UN DICTAMEN ESTETICO

Rasante del Viaducto sobre el Paseo de la Castellana.-

DICTAMEN ESTETICO SOBRE LA RASANTE DEL VIADUCTO SOBRE EL PASEO DE LA CASTELLANA, PROYECTADO PARA UNIR LA CALLE EDUARDO DATO CON LA DE JUAN BRAVO

Figura 1.
 Perspectiva de un pórtico rectangular "ABCD" oblicuo (α) desde el punto de vista "V". La aparición del punto de fuga "F" a la misma altura de "V" provoca la inclinación aparente del dintel "CD".

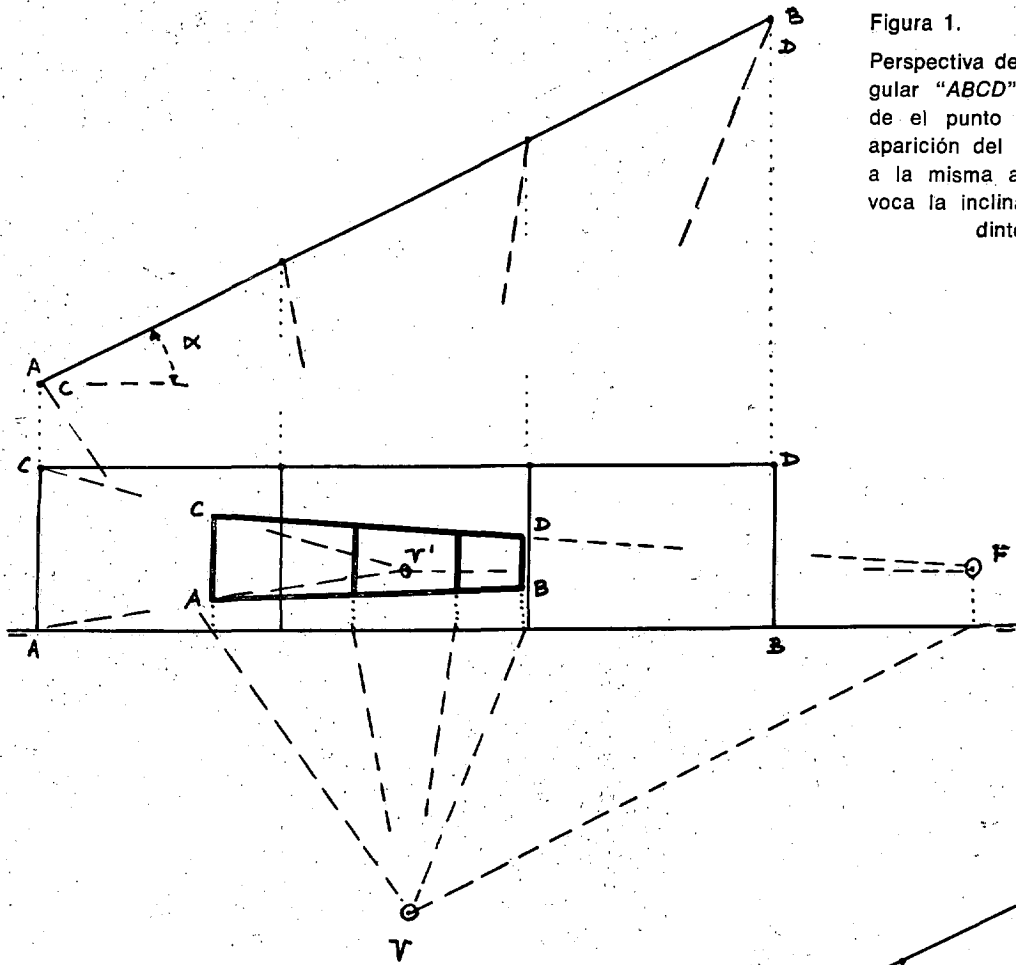
En las figuras 1 y 2 se han esquematizado las perspectivas cónicas (visuales) de un pórtico oblicuo (10 por 100) con respecto al plano del observador, tanto cuando es horizontal como cuando no lo es, y se levanta del lado alejado por la oblicuidad.

La pendiente transversal del paseo y la oblicuidad con que, desde el mismo, obligadamente aparece el viaducto en sus perspectivas frontales, aconsejan el dintel inclinado. A ello no se opone el canto variable del mismo en las pilas de apoyo, sino más bien al contrario; debe procurarse un pórtico paralelogramico en vez de rectangular, que por oblicuidad admita un incremento en la inclinación del dintel.

Figura 3.

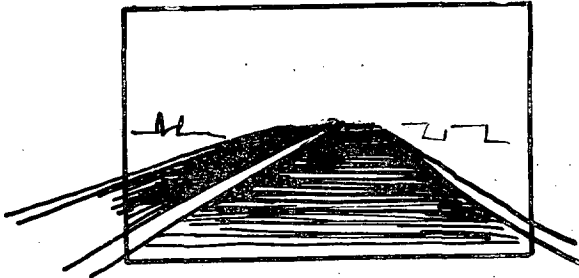
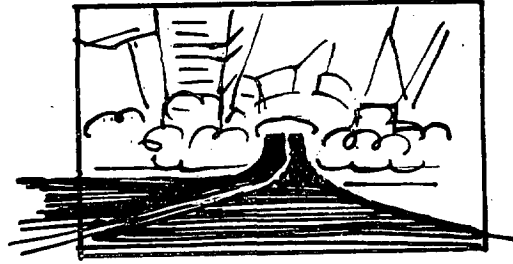
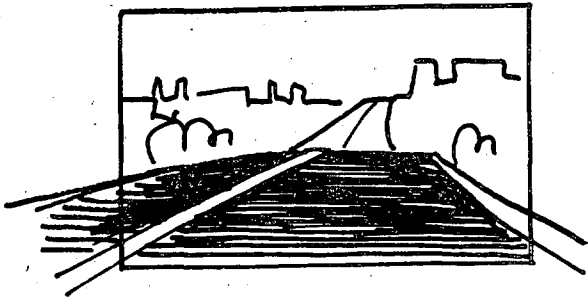
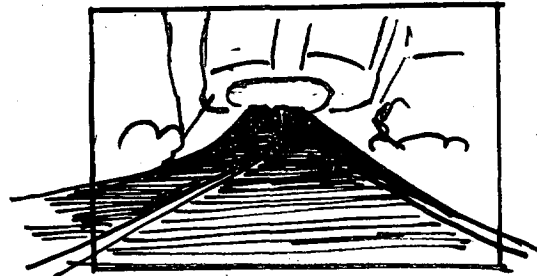
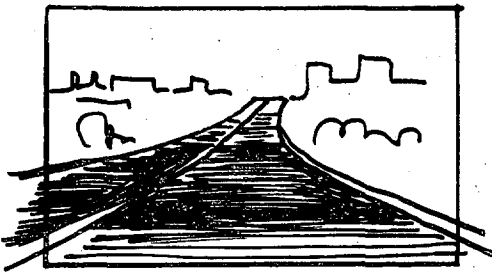
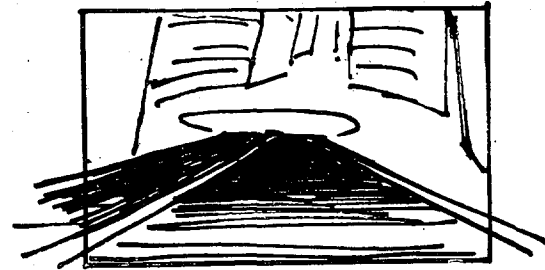
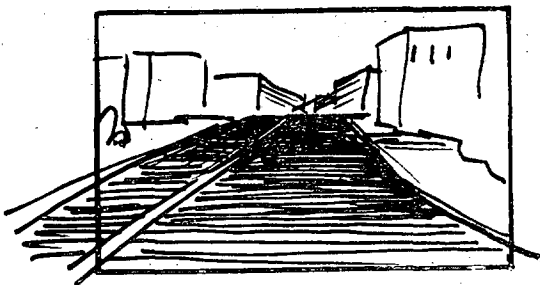
las perspectivas que se esquematiza en las figuras 3 y 4, donde se acompañan los esquemas para rasante uniforme.

Se consideran totalmente desfavorables los efectos producidos por la línea de dinteles, quebrada dos veces a causa de la horizontalidad del tramo central.

- 1.º Considerar estéticamente más acertada la solución de *pendiente constante*.
- 2.º Recomendar la elevación de esta rasante lo más posible, en consonancia con las curvas de acuerdo en los extremos, a fin de que la pila izquierda del vano central no disminuya de altura con respecto a la solución de dintel horizontal (6,50 m hasta asiento de vigas).

Figura 5.

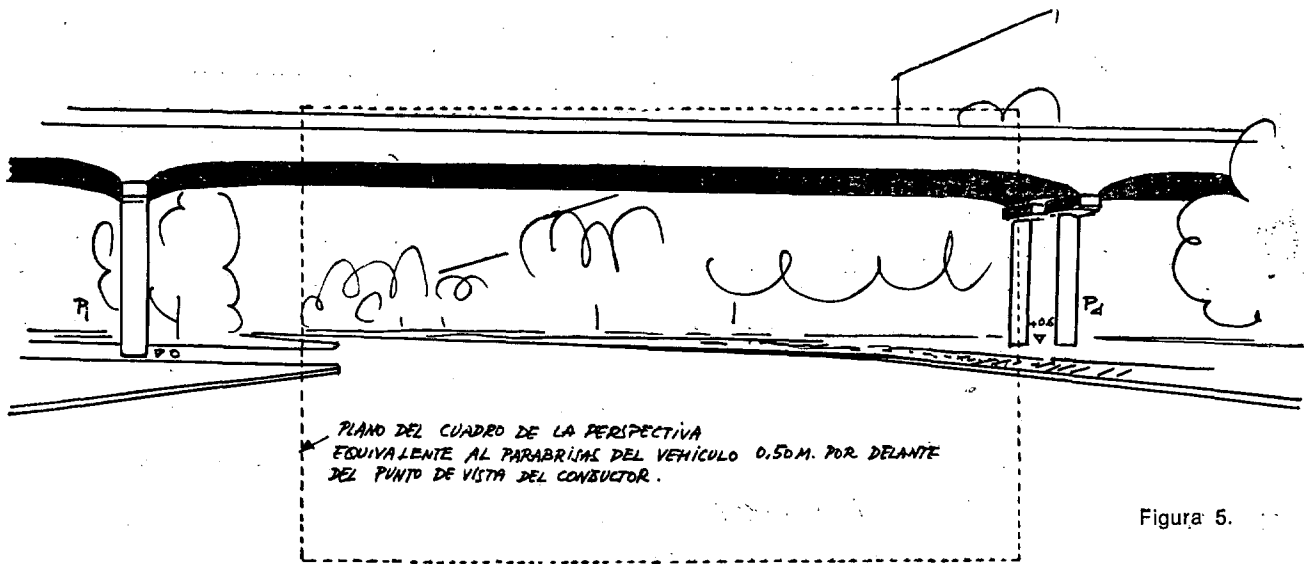
Hipótesis: Pilas de 6,50 m de altura a ambos lados del vano central, de 40 m de luz. Diferencia de nivel entre las pilas de la izquierda, P_1 , y las de la derecha, P_2 , = 0,60 metros. Rasante del tablero resultante: 1,5 % ascendente hacia la derecha.

Observación: La oblicuidad del viaducto produce la convergencia hacia el mismo lado de la pendiente, compensando el efecto. (Véase el caso siguiente.)

Figura 6.

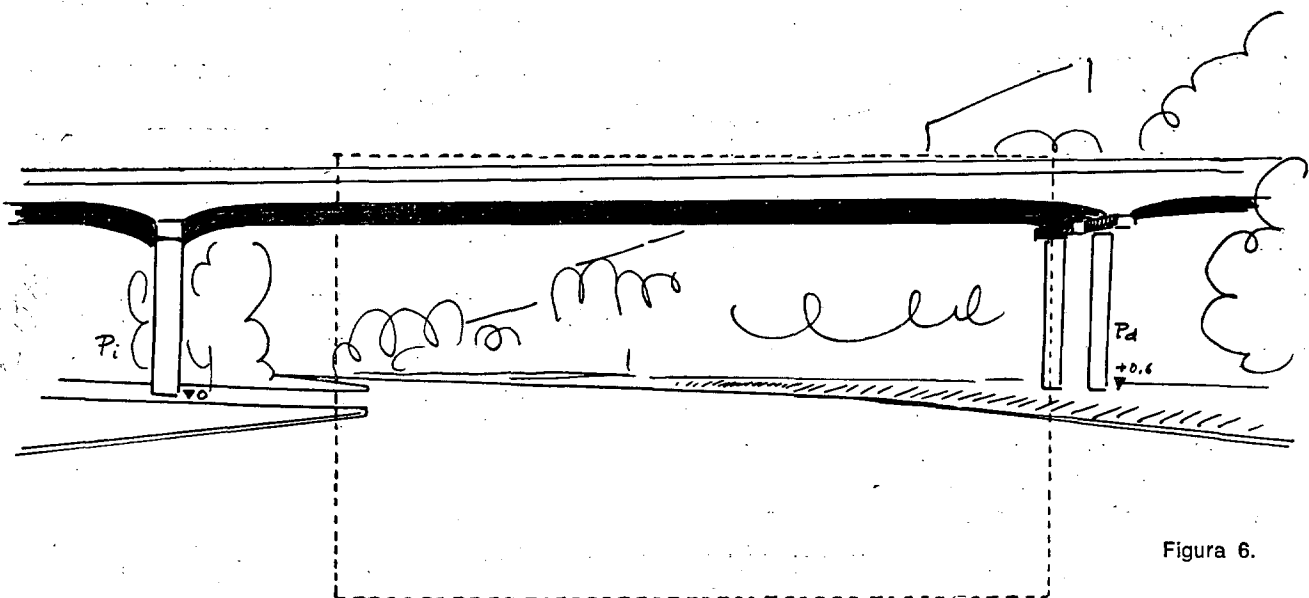
Pila izquierda, 6,50 m de altura. Pila derecha, 7,50 m de altura. Diferencia de cotas en las bases de ambas = 0,6 m. Rasante del tablero en los 40 m de luz, $1,6/40 = 4\%$ de inclinación.

Observación: La convergencia por oblicuidad no compensa ya el efecto ascendente.

Consecuencia: Entre las perspectivas (I) y (II) se encuentra el efecto de rasante ascendente uniforme con el 2,4 %.

LÍNEAS PRINCIPALES DE LA PERSPECTIVA DEL VIADUCTO. Vano central (III).

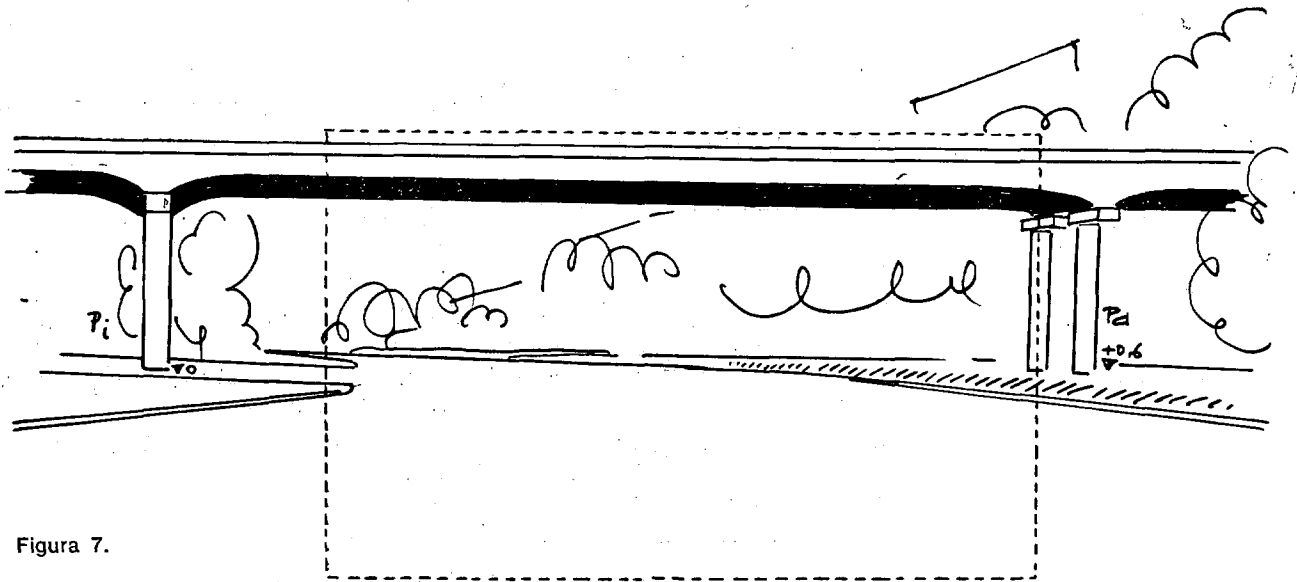
Pila izquierda, $P_1 = 6,50$ m de altura. Pila derecha, $P_2 = 6,90$ m.
Diferencia de cotas en las bases de ambas = 0,6 m.
Rasante del tablero en los 40 m de luz: $0,4 + 0,6/40 = 2,5$ %.

dad transversal —sobre todo para un vehículo que circulase por el eje de la misma— y que ello acusaría óptica y desfavorablemente el efecto de la rasante inclinada del dintel, se han dibujado, con exactitud geométrica, las tres perspectivas de las figuras 5, 6 y 7.
